**Forum mondial de l'harmonisation des Règlements
concernant les véhicules**

Groupe de travail de l'éclairage et de la signalisation lumineuse

Règlement ONU n° 149 (Dispositifs d'éclairage de la route)**Proposition d'amendements au Règlement ONU n° 149****Communication du groupe de travail informel de la simplification
des Règlements relatifs à l'éclairage et à la signalisation lumineuse***

« Figure A4-V

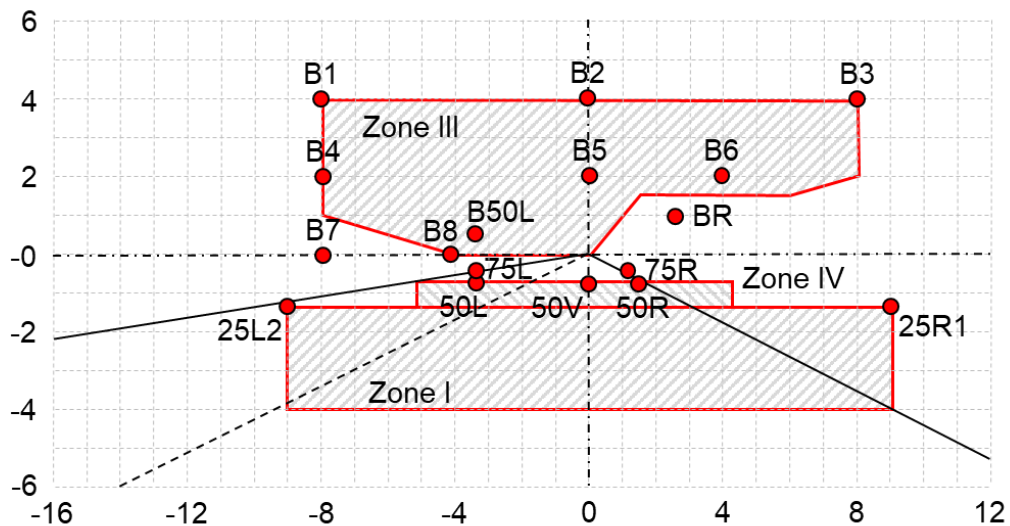
Figure A4-V, lire :

1. La présente proposition vise à préciser les dispositions actuelles des paragraphes 3.3.2.4 et 3.3.2.4.4.
2. Les dispositions du paragraphe 3.3.2.4.8 figurent dans le Règlement ONU n° 123 (par. 4.2.2.3) mais font actuellement défaut dans le Règlement ONU n° 149.
3. La présente proposition vise à corriger, au paragraphe 4.5.2.6, un renvoi erroné à un point de l'annexe 1 ; le point en question devrait être le point 9.3.3 a), et non le 9.3.2.3.
4. Elle tend également à corriger les emplacements des points 50L et 75L dans les figures A4-V et A4-VII.

« Figure A4-VII

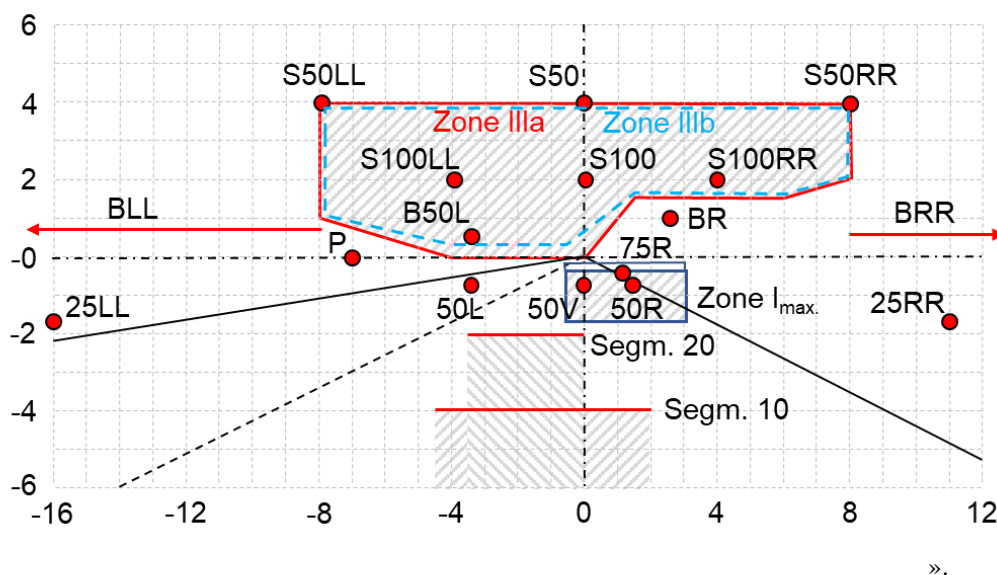
Figure A4-VII, lire :
